Ändring i allmänna lokala ordningsföreskrifter för Stockholms kommun § 18 - Upphävande av badförbud på tre platser i Stockholms innerstad samt vid tillfälliga konstruktioner avsedda för bad

Trafikkontorets och Stockholms Hamn AB:s gemensamma tjänsteutlåtande daterat den 17 oktober 2024 har i huvudsak följande lydelse.

Bild 4. Bilden visar sjökort med förslag på inbojad yta som utgör undantag från badförbudet vid Reimersholmes kaj.

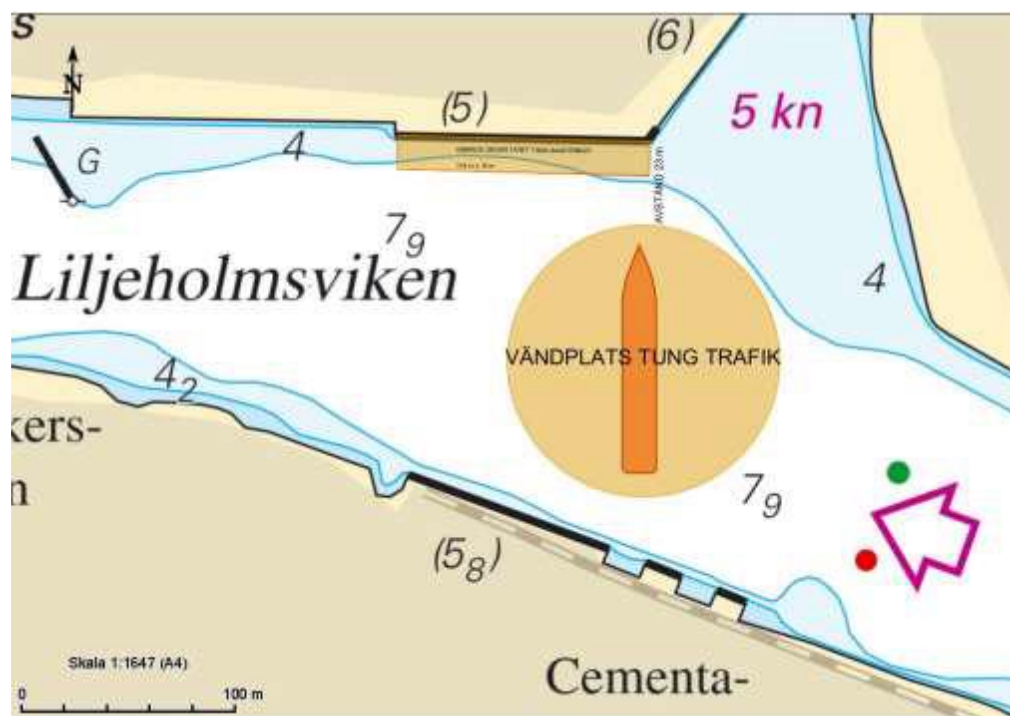
Förslag att upphäva badförbudet vid Reimsholmes kaj

Sjöfartsverket avstyrker upphävande av badförbud på denna plats. Både av sjösäkerhetsskäl, framkomlighetsskäl och med hänsyn till säkerheten för de som vistas på anläggningarna.

Sjöfartsverket anser att denna plats är direkt olämplig för bad. Detta är en riksintresseklassad farled som också är en lotsled. Den trafikeras av tung yrkestrafik, kollektivtrafik och sommartid är den tätt trafikerad av fritidsbåtstrafik. Aktuellt område är relativt trångt och fartyg ligger i gir, vilket ökar risken. En anläggning längs kajen kommer också att flytta ut den typ av farkoster som annars håller sig nära kajen, som kanoter, SUP:ar etc. Dessa, relativt oskyddade farkoster, ofta bemannade av oerfarna från hyrverksamheter i närheten, måste då samsas med övrig trafik i farledsytan, vilket inskränker på manövernöjligheter för tung trafik, framkomlighet och säkerhet i farleden.

Att påbjuda bad intill vändytan för tung trafik anser Sjöfartsverket inte vara förenligt med säkerhet för människor som ska vistas på/i anläggningen. Det är starka krafter i propellervatten från framdrivning och bogpropellrar och det är inte lämpligt att bada i närheten av ett vändande fartyg. Det kan också finnas en blind sektor från fartygets brygga (varifrån fartyget manövreras), direkt framför fartyget, vilket gör att man inte ser de mindre farkoster som ska tränga sig emellan bad och fartyg, eller om det skulle finnas människor i vattnet utanför anläggningen. Risken med de vändande fartygen blir lägre, när Cementa i framtiden flyttar, men vändplatsen behövs ändå, exempelvis i det fall ett fartyg som planerat att passera Liljeholmsbron inte kan göra det, vid fel på broöppningen. Det är inte heller enbart vändplatsen som utgör en risk.

Fartyg som passerar under Liljeholmsbron och vidare västerut kommer initialt ha en peka-på-kurs mot kajen på Reimersholme. D.v.s. farledens riktning efter passage under Liljeholmsbron innebär att fartygets kurs är riktad mot kajen. Om ett problem uppstår, p.g.a. ett tekniskt fel i t.ex. styrsystemet eller på grund av mänskliga faktorn, i det läge fartyget planerat att gira är avståndet till planerat bad knappt 260 meter.

Om ett fartyg upptäcker att det inte får den gir det tänkt sig, är det ca 260 meter till badet ($260/1852 = \text{ca } 0,14$ nautiska mil). I området får fartyg framföras i 7 knop. $260\text{m}/1852\text{m} \div 7 \text{ knop} = 1 \text{ minut och } 12 \text{ sekunder.}$

Att på 1 minut och 12 sekunder, hinna upptäcka att något är fel, försöka åtgärda problemet, hinna varsko folk i vattnet och på kajen att man inte har manöverförmåga och att folk i vattnet först ska hinna förstå vad som håller på att hända och därefter dessutom hinna ta sig in till land och upp ur vattnet, ser vi inte som ett realistiskt scenario. Att framföra och manövrera handelsfartyg i Stockholms infartsled till Mälaren, med människor i vattnet anser inte Sjöfartsverket är säkert, för varken fartyg eller badande. En läns i/intill farleden innebär ytterligare en risk för ett fartyg, som kan få den i propeller eller trustrar och därmed förlora manöverförmågan. En bojlinje eller läns skyddar inte heller badande människor från ett fartyg. Bad och därmed människor i vatten är inte förenligt med tung handelssjöfart och tät fritidsbåtstrafik. Bad bör inte påbjudas i eller i direkt anslutning till en farled.

Utifrån tillgängligt underlag bedömer SSBF att det är svårt för utryckande fordon att nå fram till den föreslagna badplatsen vid Reimersholmes kaj i stadsdelen Södermalm. Det finns inget allmänt vägnät eller räddningsvägar som leder till denna badplats, vilket innebär att utryckande fordon får stanna långt från badplatsen och därmed förlängs tiden innan en räddningsinsats kan påbörjas. Det bedöms att det är minst 200 meters avstånd mellan uppställningsplats för räddningsfordon och kaj. Som jämförelse ställer Boverkets byggregler (BBR) krav på ett avstånd om maximalt 50 meter mellan räddningsfordonens uppställningsplats och angreppsvägen för ny bebyggelse. I SSBF:s vägledningsdokument VL2014-091 beskrivs förutsättningar för framkomlighet. Eftersom drunkningslarm är mycket tidskritiska rekommenderar SSBF ändå att man ser över framkomligheten till badplatsen och anordnar räddningsvägar utförda enligt SSBF:s vägledning.

6. Beslutet gäller från kungörandet.
7. Framställan om upphävandet av badförbud vid Reimersholme kaj på Södermalm återremitteras till trafiknämnden för vidare utredning enligt vad som framgår av föredragande borgarrådets synpunkter.

Förslaget om upphävande av badförbud vid Reimersholme kaj kommer att utredas vidare av trafiknämnden med hänvisning till de synpunkter som lyfts i Sjöfartsverkets och Storstockholms brandförsvares remissyttranden.

Bild 8. Bilden visar sjökort som visar föreslagen inbojad yta för upphävande av badförbudet vid Sjövikskajen.

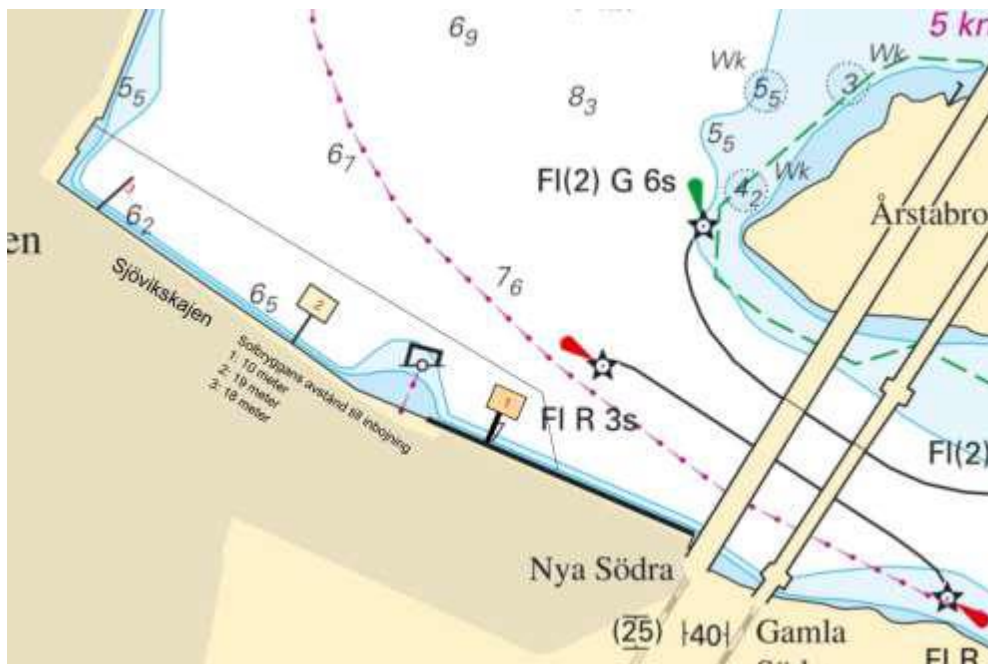
Förslag att upphäva badförbudet vid Sjövikskajen vid Liljeholmen

Sjöfartsverket anser inte att bad är lämpligt intill farleder med tung trafik och avråder från upphävande av badförbud.

Utöver säkerhetsaspekten så värnar Sjöfartsverket även tillgängligheten för sjötrafik. Vad Sjöfartsverket erfar så används delar av denna kaj både av fritidsbåtar och av charterbåtar/julbordsbåtar, för att släppa av och på passagerare. Det är synd att minska möjligheten att använda befintliga kajer i Stockholms innerstad, då kajer med dessa möjligheter inte är så många. Det kan därför också ifrågasättas varför hela sträckan, (plus det planerade badet vid Marievik), ska vara föremål för bad, och inte endast områdena kring solbryggorna.

Tidigare har även en kollektivtrafik brygga i området Marievik/Liljeholmen varit uppe för diskussion. Sjöfartsverket vill därmed påminna om att det kan var olämpligt att bygga bort en sådan möjlighet. Sjöfartsverket vill upplysa om att en inbojning inte skyddar människor i vattnet från påsegling.

Till Sjövikskajen vid Liljeholmen kan räddningstjänstens fordon komma mycket nära, då vägarna går hela vägen fram till kajen. Det ger goda möjligheter för en snabb räddningsinsats. I övrigt ser vi positivt på att badplatserna planeras att utföras inbojade och utrustas med livräddningsutrustning för att möjliggöra ett tryggt badande.

Bild 11 Bilden visar var badförbudet upphävs inom bassängytorna markerade med röda heldragna linjer för Marieviks Hamnbad.

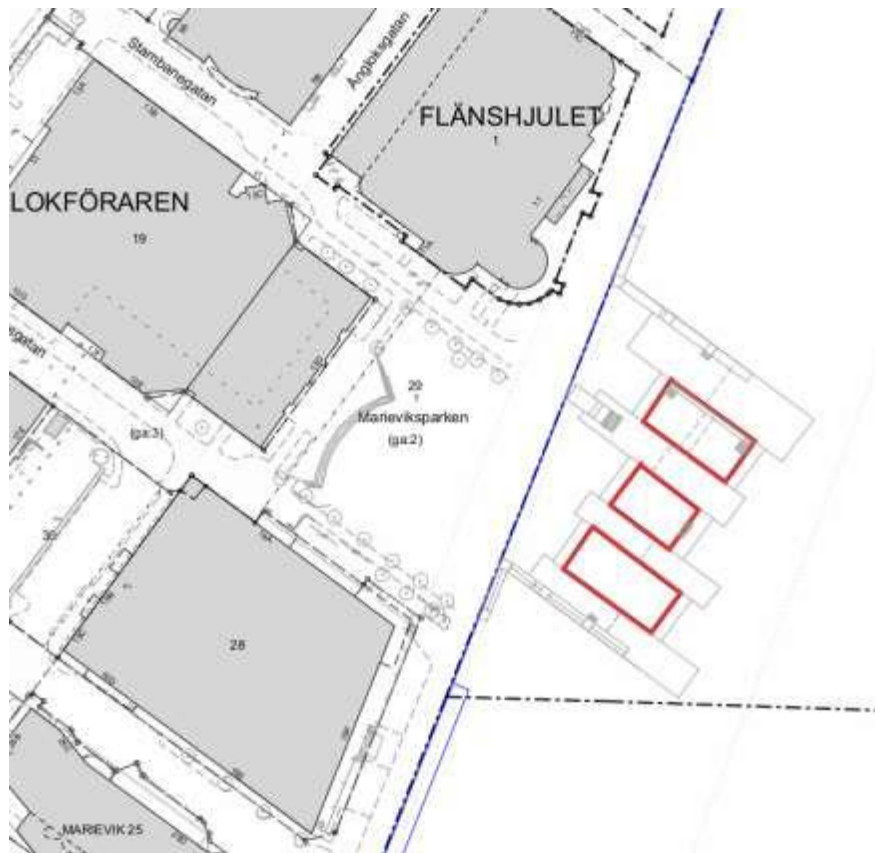
Förslag att upphäva badförbudet inom de bassänger som skapas i den tillkommande anläggningen vid Marieviks kaj, Liljeholmen.

Sjöfartsverket har tidigare avstyrkt anläggningen, då den ligger i peka-på-kurs för fartyg som passerar västerut efter Årstabroarna. Vi ser positivt på att man har gjort en maritim riskanalys för anläggningen. Risken bedömdes, främst p.g.a. höga returperioder som låg. Sjöfartsverket anser ändå att eftersom anläggningen ligger i riskzon för påsegling så borde den, om bad ska påbjudas, skyddas med påseglingsskydd.

Intill hamnbadet Marieviks kaj vid Liljeholmen förekommer en byggarbetsplats i nuläget, och det är därför svårt att bedöma hur vägarna kommer att se ut när bygget är färdigt. Det utgör en osäkerhet gällande hur nära räddningstjänstens utryckande fordon kan komma vid en räddningsinsats. Räddningsfordonen ska köras på vägar med lägst bärighetsklass BK2, vilket beskrivs i den ovan nämnda vägledningen. Enligt trafikverkets nationella vägdata saknar vägarna som leder fram till badplatsen i nuläget klassificering. Men det är troligt att vägarna kommer bli körbara när byggarbetet är färdigställd och att utryckande fordon då kan komma nära badplatsen.
